2024_CBS_03581 OMV_2023079782 K - aanvraag omgevingsvergunning voor het oprichten en bouwen van twee woonvolumes en een paviljoen, inclusief de bijhorende private buitenaanleg, het exploiteren van de technische installaties van de woningen en commerciële units en de uitbating van de commerciële units op het gelijkvloers - met openbaar onderzoek - Esplanade Oscar Van de Voorde, 9000 Gent - Vergunning

Beslissing: Goedgekeurd in besloten vergadering van 11 april 2024

Volgend verslag werd uitgebracht door de gemeentelijk omgevingsambtenaar op 29 maart 2024.

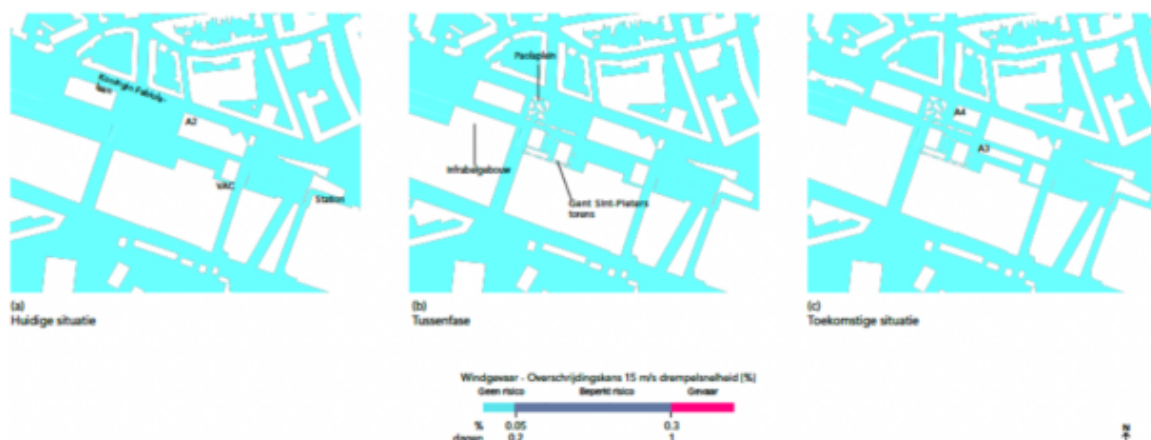
De 2 uitstekende volumes zijn bewust op lagere en gelijke hoogte gebracht, nl op ca 60m. Deze hoogte werd afgestemd op de hoogte van het VAC en is – voor wat de slanke toren betreft – lager dan het GRUP en de verkaveling toelaten (90m). Beide vallen binnen de 45°-regel. Op die manier zullen alle uitstekende volumes in de zone A een gelijkaardige hoogte hebben. Dit zorgt voor een zekere visuele eenheid binnen de zone A. Aangezien beide volumes hoog zijn, en gelet op de ligging ervan ten zuiden van de bestaande Rijsenbergwijk, is schaduwwerking onvermijdelijk. Met de opmaak van het GRUP is de keuze gemaakt om de strip langsheen de Koningin Fabiolalaan, tussen Koningin Maria Hendrikaplein en Snepkaai, stevig te gaan verdichten omwille van de uitstekende multimodale bereikbaarheid van dit gebied. Door de keuze om beide uitstekende volumes op gelijke hoogte te brengen, en door de gekozen inplanting van deze hoge volumes, wordt de schaduwimpact wel beperkt ten opzichte van wat maximaal mogelijk is binnen de RUPvoorschriften. In de schaduwstudie wordt een vergelijking gemaakt met de huidige situatie, de situatie bij het vorige ontwerp en de situatie met het huidige ontwerp. Door het verlagen van de torens en door het gelijk brengen van de hoogte van beide volumes komt de schaduw meer op de projectontwikkeling in zone A zelf te liggen en in iets mindere mate op de Rijsenbergwijk. Om die reden wordt geoordeeld dat het ontwerp erin slaagt om – binnen de marges maar ook binnen de verplichtingen van het GRUP en de verkaveling (realisatie van een minimale BVO) – de schaduw zoveel mogelijk op de projectontwikkeling zelf af te wentelen. Ook het vrij slanke karakter van de volumes zorgt ervoor dat de schaduwvlakken relatief klein zijn en de schaduwmomenten relatief kort. Uit de analyse blijkt ook dat de meeste zones van het nieuwe project zelf voldoende direct zonlicht ontvangen, afgezien van de noordzijde uiteraard.

De bouwbreedtes en bouwdieptes van zowel de sokkel als de uitstekende volumes zijn conform de voorschriften en staan in onderlinge verhouding tot elkaar. De tussenafstand tussen beide uitstekende volumes is voldoende om genoeg privacy tussen de bewoners onderling te creëren en de slankheid van beide onderdelen visueel ook te behouden.

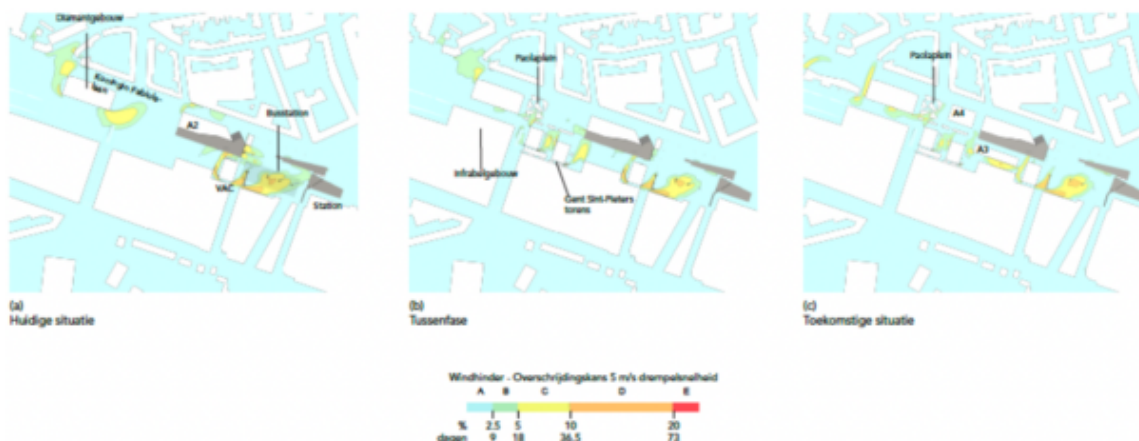
De windstudie laat zien dat er wel sprake is van enige mate van windhinder, afhankelijk van het functioneel gebruik van de publieke ruimte. Dit is echter ook al het geval in de huidige situatie. Windhinder wordt hier gedefinieerd volgens de norm NEN8100:2006 als een overschrijding van 5 m/s ofwel 18 km/u. Bij deze windsnelheid wordt de aanwezigheid van wind duidelijk voelbaar, gaan haren wapperen, kan kledij bewegen, een krant wordt moeilijker leesbaar, enz. Het gaat hier dus uitdrukkelijk niet om windgevaar. De frequentie waarmee deze windsnelheid van 5 m/s wordt overschreden (een percentage van de tijd in 1 jaar) bepaalt de windhinderklasse zoals gevisualiseerd in onderstaande figuur (figuur 4.1 op pagina 12 van het rapport). Zo betekent een oranje kleur dat op die locatie de windsnelheid van 5 m/s tussen 10% en 20% van de tijd in 1 jaar wordt overschreden. Een oranje kleur geeft dus niet aan dat het daar harder zou waaien. In onderstaande figuur is te zien dat de nieuwbouw de windhinderklassen in de omgeving wel

beïnvloedt, waarbij op sommige plaatsen het windklimaat windluwer wordt en op andere plaatsen het windklimaat windrijker wordt. De verschillen zijn echter beperkt en kunnen daarom als acceptabel worden beschouwd.
